Mission régionale d'autorité environnementale

**AVIS DE L'AUTORITÉ ENVIRONNEMENTALE PAYS DE LA LOIRE SUR LE  
PROJET D'IMPLANTATION D'UNE CENTRALE PHOTOVOLTAÏQUE AU SOL  
SOCIÉTÉ URBASOLAR - URBA339  
COMMUNE D'ARNAGE LIEU-DIT LES SABLONS (72)**

**n° PDL-2022-5997**

Cartographie des enjeux et des zones de compensation sur le site du projet – Etude d'impact page 268

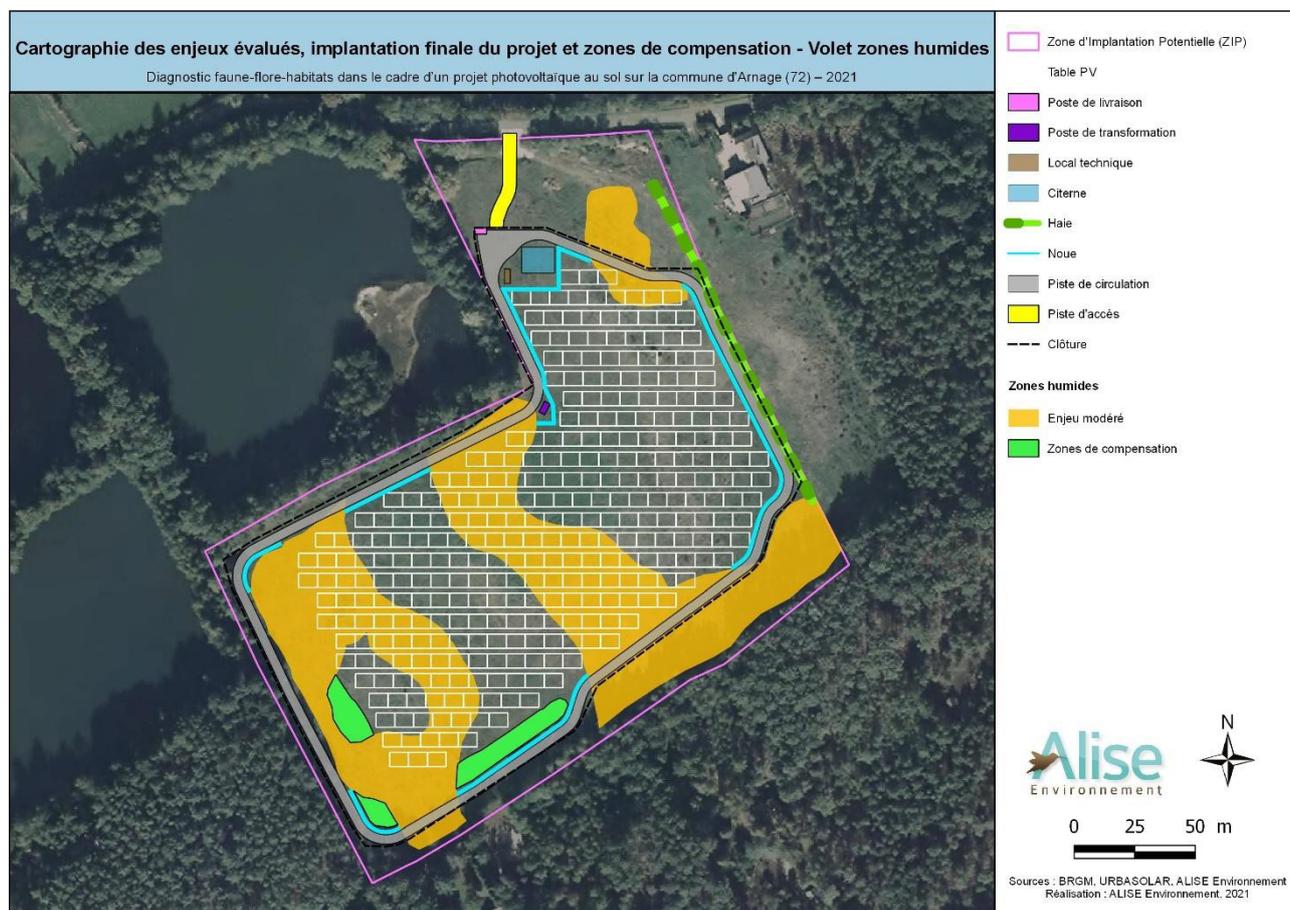
Ressources en eau	Existence	Impacts	Commentaires
Captage d'alimentation en eau potable	Non	Non	Sans objet
Zones humides	Oui	Oui	<p>Le PLUc a répertorié l'intégralité du secteur de projet comme étant classé en zone humide.</p> <p>Les inventaires réalisés pour le projet sur la base des critères pédologique et floristique révèlent la présence d'1,4 hectare de zones humides sur le site. Le dossier considère leurs fonctionnalités hydrologique et biogéochimique faibles mais leur fonction d'accomplissement du cycle biologique d'espèces, d'importance modérée. L'impact qui en résulte est considéré comme modéré.</p> <p>Le projet prévoit un impact sur près de 800m<sup>2</sup> de zones humides a priori localisées sous les pistes et au droit des fondations. La variante d'implantation retenue ne démontre pas la mise en œuvre de la</p>

démarche d'évitement des zones humides, ni dans le choix de la disposition des modules, ni dans celui de la localisation des pistes périphériques. A titre compensatoire, le projet prévoit l'aménagement, sur le site, de trois zones en contact avec les zones humides existantes en vue de la recréation de milieux favorables à l'expression d'une flore hygrophile, pour une surface de 825 m <sup>2</sup> . Le dossier ne démontre pas la compatibilité de cette mesure avec les SAGE Sarthe Aval et SDAGE Loire-Bretagne. Par ailleurs, l'analyse tendant à démontrer l'absence d'impact sur les zones humides localisées sous les panneaux est absente.
Cours d'eau	Non	Non	Le site d'implantation n'est traversé par aucun cours d'eau. La Sarthe est le cours d'eau le plus proche à environ 220 m au nord.
Eaux superficielles et souterraines	Oui	Oui	Plusieurs anciennes sablières en eau se localisent à proximité. Le dossier envisage également la présence d'une nappe perchée irrégulière à moins de 2m de profondeur, en relation hydraulique avec la Sarthe. Le dossier identifie un risque de pollution accidentelle lié à la phase de chantier, et un risque de modification des conditions de ruissellement des eaux de surface (interruption des écoulements ou modification des conditions d'infiltration des eaux) en phase d'exploitation. Au titre des mesures de réduction pour la phase chantier, il est prévu l'entretien des véhicules sur des aires dédiées, le stockage des produits et déchets polluants sur rétention, la limitation de la circulation des engins sur les pistes d'accès, le rejet des eaux de chantier vers des fossés munis de filtres à paille pour retenir les particules en suspension. Le site présente un certain nombre de contraintes liées à la présence d'argile, de zones humides et de la nappe perchée discontinue. Des noues paysagères sont donc prévues pour éviter le ruissellement vers les parcelles voisines. Le dossier affirme par ailleurs que ces noues ne portent pas préjudice au fonctionnement des zones humides et contribuent à leur pérennité (pente des noues orientée vers les zones humides). Il existe cependant un risque de drainage des zones humides.
